Nuevos códigos Depósitos de aceite

Les informamos que a partir desde el día 01 de enero 2022, día de la incorporación de la filial DAL BARCO SRL, se decidió uniformar los códigos de los depósitos de aceite que van instalados bajo-caja y retro cabina, familias **EASY** y **CLASSIC** y según lógica de codificación que se indica a continuación:

DEPOSITOS BAJO CAJA - EASY

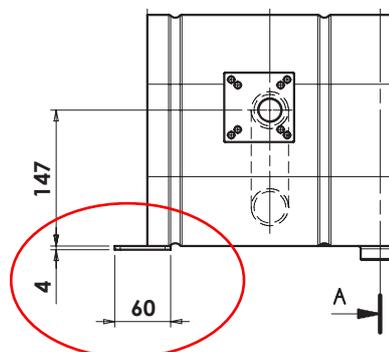
- 13550000205 cambia en **H1GS0403360** LT 21 con soporte central
- 13550000214 cambia en **H1GS0403361** LT 21 con soporte central y predisposición para filtro
- 13550000401 cambia en **H1GS1105062** LT 40 con soporte central
- 13550000410 cambia en **H1GS1105063** LT 40 con soporte central y predisposición para filtro
- 13550000652 cambia en **H1GS2405061** LT 60 con soporte central
- 13550000661 cambia en **H1GS5005060** LT 70 con soporte soldado
- 13550001071 cambia en **H1GS2407570** LT 100 con bandas
- 13550001080 cambia en **H1GS2407571** LT 100 con bandas y predisposición para filtro

DEPOSITOS BAJO CAJA con placa para válvula desviadora - EASY

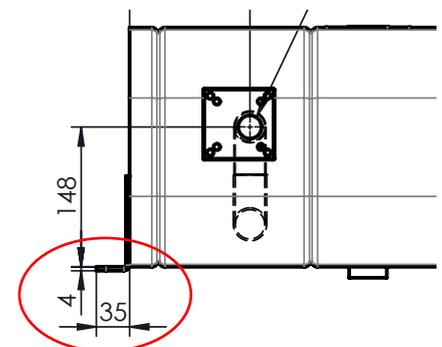
Para esta familia, además del código, también se ha introducido una modificación en la forma de los soportes y en la forma/punto de soldadura de los mismos con el fin de eliminar/reducir las tensiones en el punto de rotura.

- 13550020201 cambia en **H1GS1102860** LT 20 para MODULAR 150/FP80
- 13550020309 cambia en **H1GS1104060** LT 30 para MODULAR 150/FP80
- 13550020407 cambia en **H1GS1105061** LT 40 para MODULAR 150/FP80
- 13550020505 cambia en **H1GS1106060** LT 50 para MODULAR 150/FP80
